Acuerdo 1008 Por el cual se aprueba la incorporación del cambio en los límites de generación y absorción de potencia reactiva de las unidades 1, 2, 3 y 4 de la planta de generación Bajo Anchicayá y la respectiva curva de carga

1008

14 Septiembre, 2017

Unidad 1

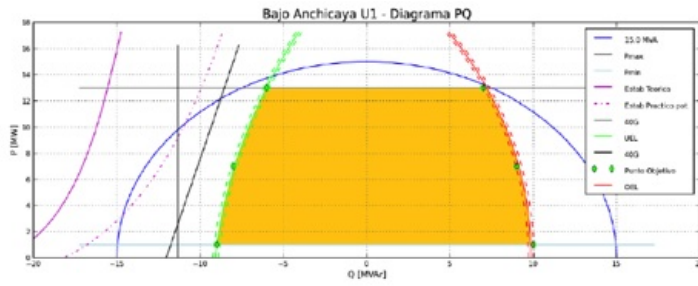
Unidad	Parámetro a Modificar	Valor Anterior	Valor Nuevo
Bajo Anchicaya Unidad 1	Cap Gen reactivos (Mvar) en 1 MW	9	10
	Cap Gen reactivos (Mvar) en 7 MW	9	9
	Cap Gen reactivos (Mvar) en 13 MW	9	7
	Cap Abs reactivos (Mvar) en 1 MW	0	-9
	Cap Abs reactivos (Mvar) en 7 MW	0	-8
	Cap Abs reactivos (Mvar) en 13 MW	0	-6

Unidad 2

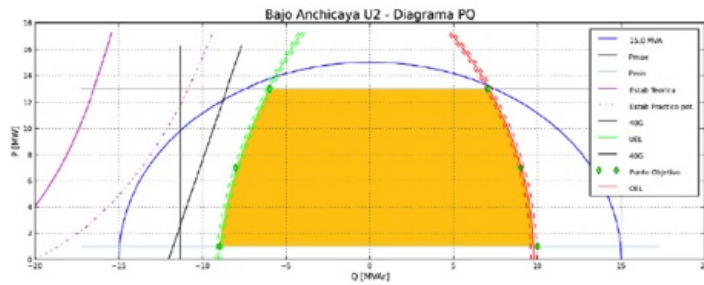
Unidad	Parámetro a Modificar	Valor Anterior	Valor Nuevo
Bajo Anchicaya Unidad 2	Cap Gen reactivos (Mvar) en 1 MW	9	10
	Cap Gen reactivos (Mvar) en 7 MW	9	9
	Cap Gen reactivos (Mvar) en 13 MW	9	7
	Cap Abs reactivos (Mvar) en 1 MW	0	-9
	Cap Abs reactivos (Mvar) en 7 MW	0	-8
	Cap Abs reactivos (Mvar) en 13 MW	0	-6

Unidad 3

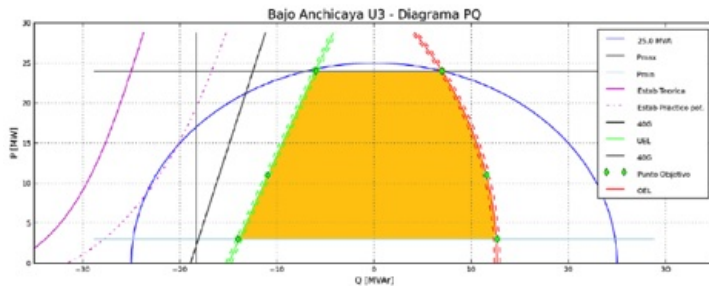
Unidad	Parámetro a Modificar	Valor Anterior	Valor Nuevo
Bajo Anchicaya Unidad 3	Cap Gen reactivos (Mvar) en 3 MW	15	13
	Cap Gen reactivos (Mvar) en 11 MW	15	12
	Cap Gen reactivos (Mvar) en 24 MW	15	7
	Cap Abs reactivos (Mvar) en 3 MW	0	-14
	Cap Abs reactivos (Mvar) en 11 MW	0	-11
	Cap Abs reactivos (Mvar) en 24 MW	0	-6

Unidad 4

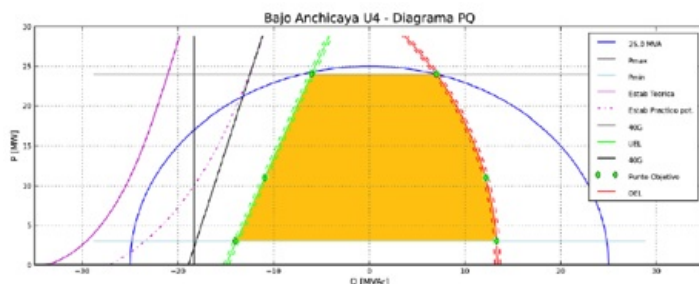
Unidad	Parámetro a Modificar	Valor Anterior	Valor Nuevo
Bajo Anchicayá Unidad 4	Cap Gen reactivos (Mvar) en 3 MW	15	13
	Cap Gen reactivos (Mvar) en 11 MW	15	12
	Cap Gen reactivos (Mvar) en 24 MW	15	7
	Cap Abs reactivos (Mvar) en 3 MW	0	-14
	Cap Abs reactivos (Mvar) en 11 MW	0	-11
	Cap Abs reactivos (Mvar) en 24 MW	0	-6
